NÁVRH PDZ

Příloha k č.j.: KRPT-222985-2/ČJ-2026-070206

POPIS:
PROJEKT ŘEŠÍ VÝJEZDY ZE STAVBY V RÁMCI STAVBY PLOCH V ŘEPIŠTI.

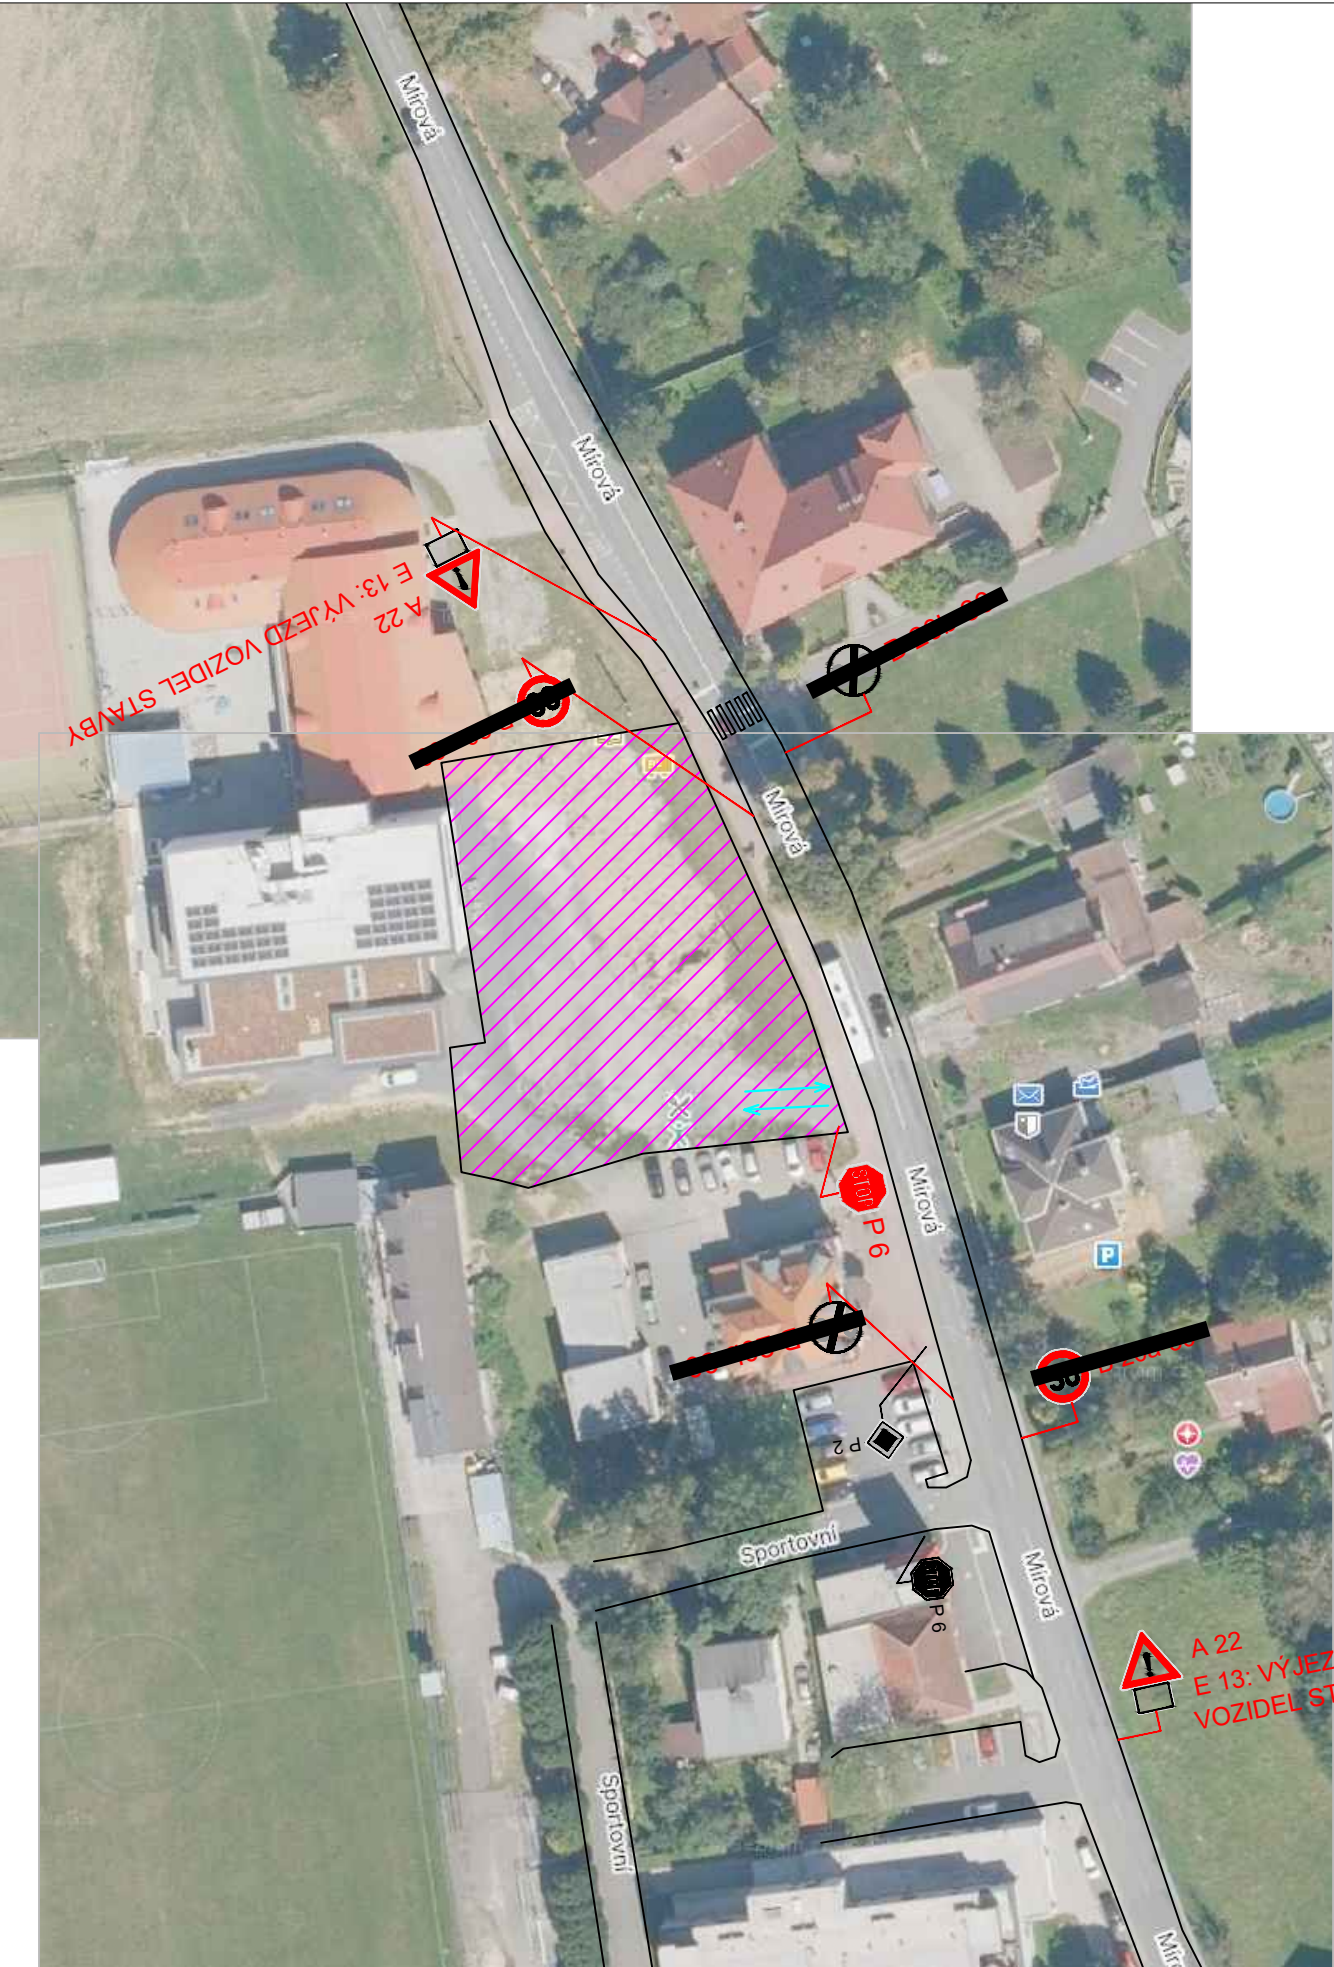
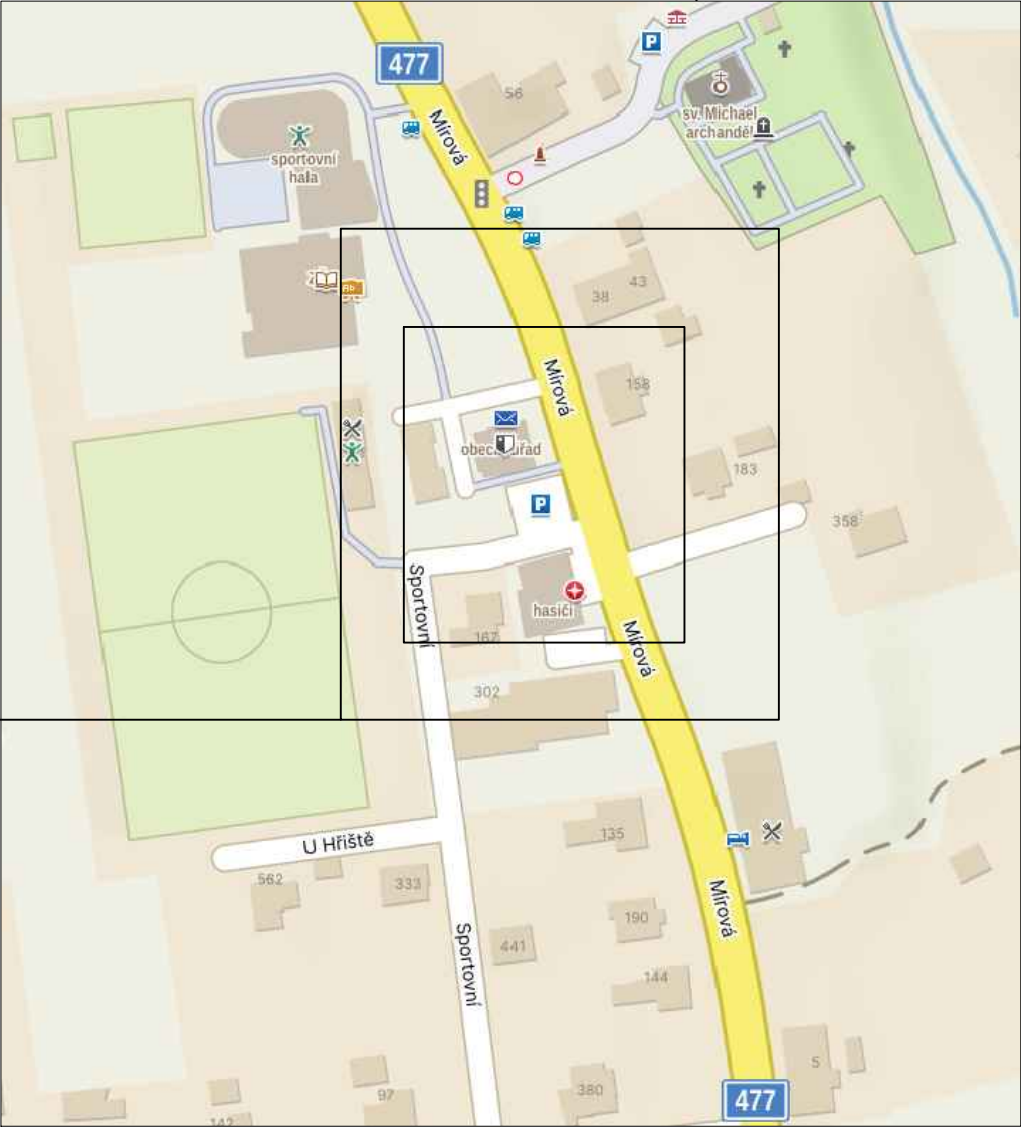
Nebude užito navrhované dopravní značení č. B 20a „Nejvyšší dovolená rychlost“ (30 km/h) a č. B 20b „Konec nejvyšší dovolené rychlosti“ (30 km/h), na sil. č. II/477, z důvodu nadbytečnosti, neboť na sil. č. II/477, nebude zřizováno jakékoliv pracovní místo, kdy na a ze sil. č. II/477 budou pouze vyjíždět či vyjíždět nákladní vozidla stavby.

V zimním období (prosinec 2026 - březen 2027), budou ze silnice č. II/477 odstraněno a to obousměrné užitě DZ č. A 22 s d.t. č. E 13, z důvodu zajištění zimní údržby sil. č. II/477.
